リコール届出一覧表

リコール届出日：令和7年4月17日

リコール届出番号	外-3984	リコール開始日	令和7年4月17日
届出者の氏名又は名称	フォルクスワーゲングループ ジャパン株式会社 代表取締役 マティアス シェーパース	製作国：ドイツ連邦共和国 製作者名：フォルクスワーゲン株式会社 問い合わせ先：フォルクスワーゲン カスタマーセンター (フリーダイヤル)0120-993-199 (アドレス) https://www.volkswagen.co.jp/	
不具合の部位（部品名）	動力伝達装置（ドライブシャフト）		
基準不適合状態にあると認める構造、装置又は性能の状況及びその原因	ドライブシャフトにおいて、生産工場の組付作業指示が不適切であったため、ギヤボックスから動力を伝達する継ぎ手の締結ボルトが規定トルクで締め付けられていないものがある。そのため、締結ボルトが緩み、最悪の場合、ボルトがすべて脱落して車輪に動力が伝達できなくなることにより、走行不能になるおそれがある。		
改善措置の内容	全車両、当該ボルトの締め付け点検を行い、規定トルクで締め付けられていない場合は、すべてのボルトを新品に交換し、規定トルクで締め付ける。		
不具合件数	1件	事故の有無	なし
発見の動機	市場からの情報による。		
自動車使用者及び自動車特定整備事業者等に周知させるための措置	<ul style="list-style-type: none"> ・ 自動車使用者：ダイレクトメール、電話および電子メール等で通知する。 ・ 自動車特定整備事業者等：対象台数が少なく使用者の特定が可能なため日整連発行の機関誌に掲載しない。 ・ 弊社インターネットホームページに掲載する。

改善箇所説明図

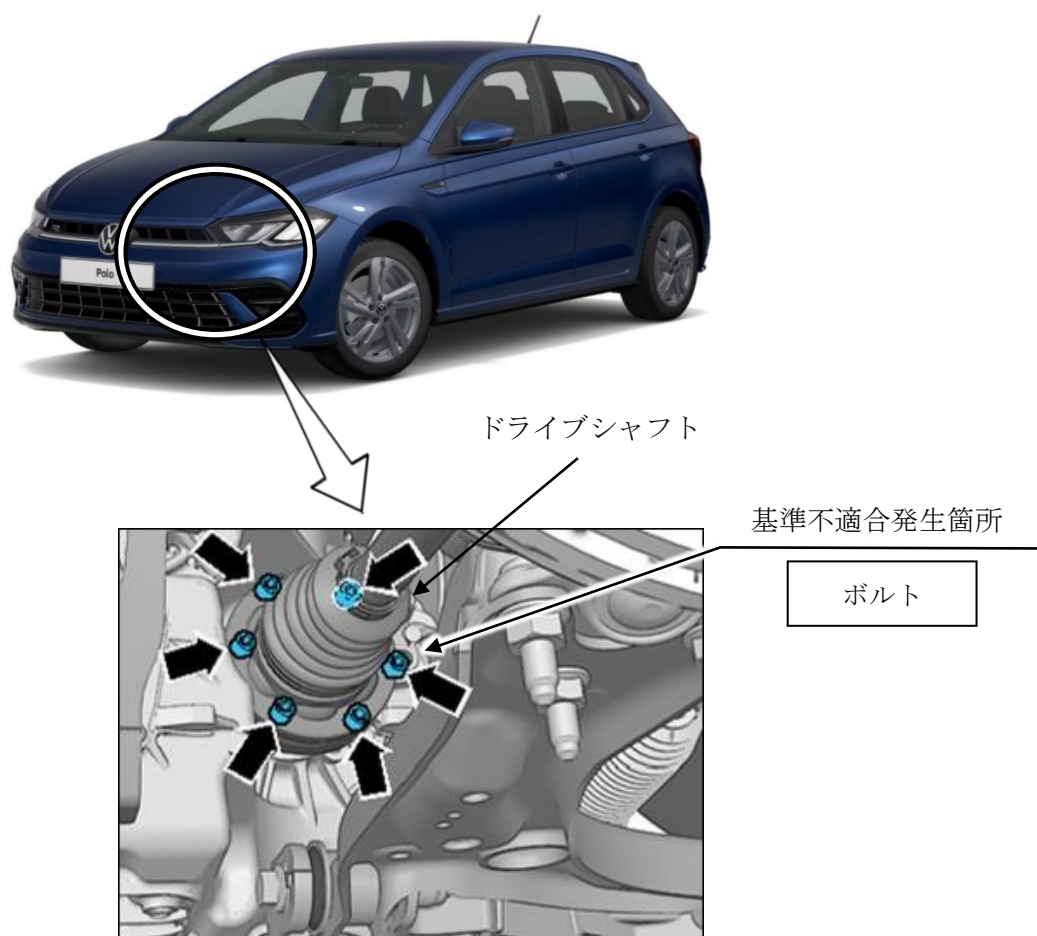
ドライブシャフトにおいて、生産工場の組付作業指示が不適切であったため、ギヤボックスから動力を伝達する継ぎ手の締結ボルトが規定トルクで締め付けられていないものがある。そのため、締結ボルトが緩み、最悪の場合、ボルトがすべて脱落して車輪に動力が伝達できなくなることにより、走行不能になるおそれがある。

全車両、当該ボルトの締め付け点検を行い、規定トルクで締め付けられていない場合は、すべてのボルトを新品に交換し、規定トルクで締め付ける。
